**Progettazione esecutiva ed esecuzione dei lavori, previa acquisizione del progetto definitivo in sede di offerta sulla base del progetto preliminare****art. 53, comma 2, lettera c), decreto legislativo n. 163 del 2006**procedura: aperta art. 3, comma 37 e art. 55, comma 5, decreto legislativo n. 163 del 2006
criterio: Offerta Economicamente più vantaggiosa ai sensi dell'art. 83, decreto legislativo n. 163 del 2006**Lavori di "Ampliamento del complesso ospedaliero universitario compreso il completamento, l'adeguamento funzionale e il collegamento dell'esistente"**

RISPOSTE AI QUESITI

aggiornato al 29/10/2015

Figura 1 - Destinazioni d'uso corrette del blocco operatorio al piano seminterrato delle stecche

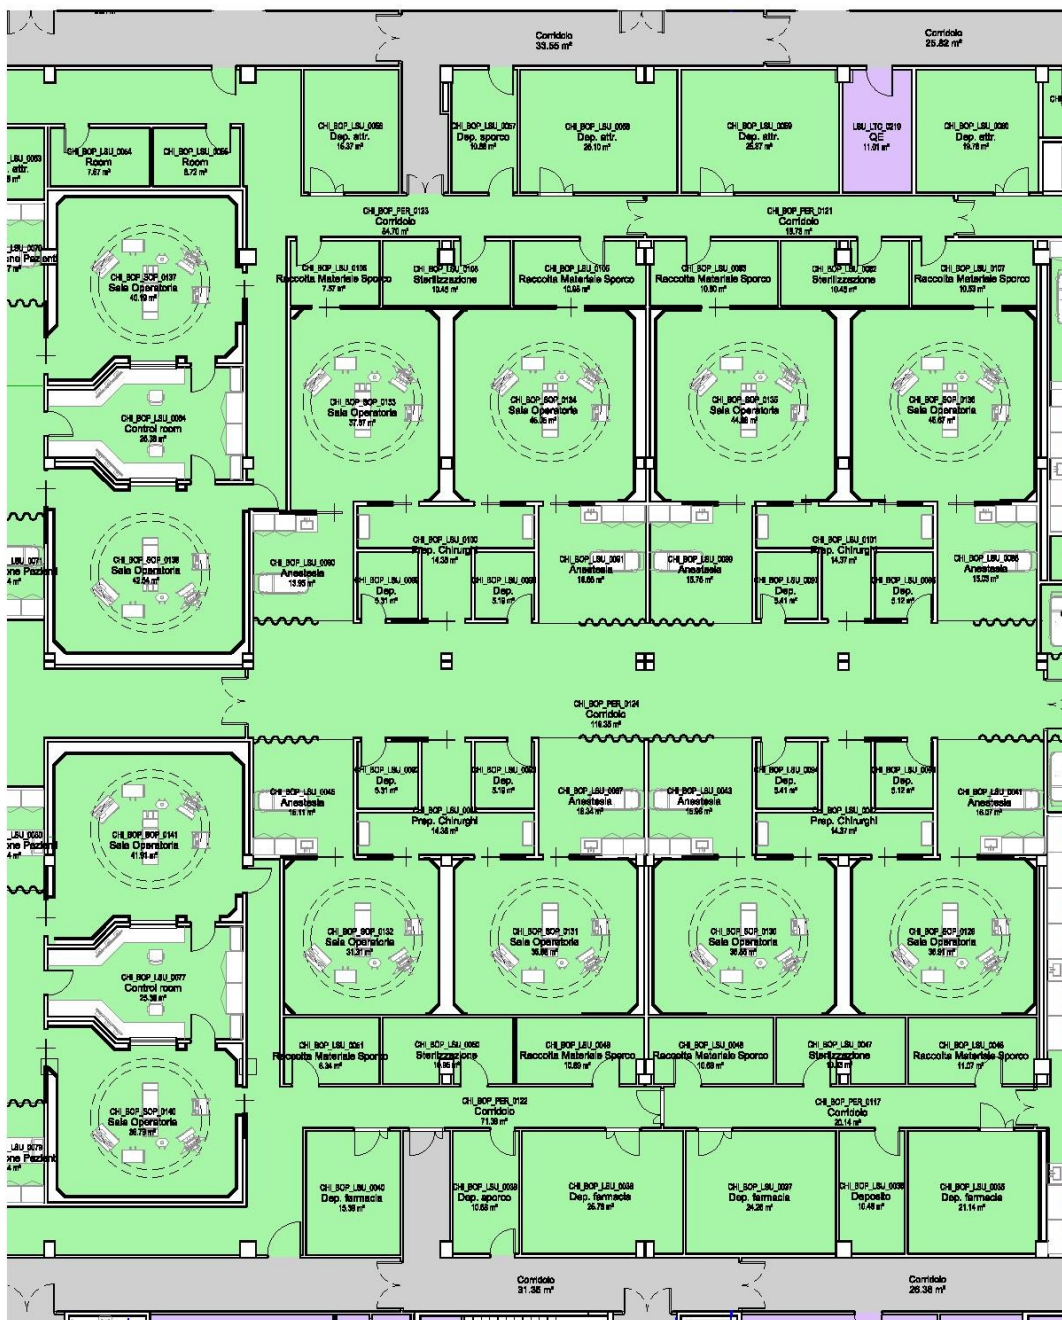
Nel lay-out di Progetto di ristrutturazione del Blocco Operatorio esistente Livello -1 "Piastra" (rif. Tavola PIOCD002) non è possibile realizzare il corridoio dedicato al percorso del "materiale sporco" (come da specifico Requisito di Accreditamento Regione Sardegna) in quanto sono indicate le "Preparazioni Chirurgiche" ed è previsto un "Ambulatorio"

Un refuso nella definizione di alcuni locali nella tavola PIOCD002 poteva indurre in errore di valutazione per quanto riguarda il percorso materiale sporco. I blocchi Operatori sono da intendersi uguali e pertanto nella immagine sotto riportata (Figura 1) è stata inserita la esatta destinazione dei locali, senza variazioni planimetriche. In entrambe le zone delle sale operatorie deve essere previsto il percorso del "materiale sporco".

Il concorrente è comunque tenuto, nel progetto definitivo, del quale il preliminare messo in gara è una valida traccia, di apportare tutte le integrazioni e migliorie del Layout ritenute necessarie di rispettare, fra le altre, le norme di accreditamento sanitario delle strutture ospedaliere della Regione Sardegna. Sempre nel rispetto delle invarianti previste nel disciplinare di gara.
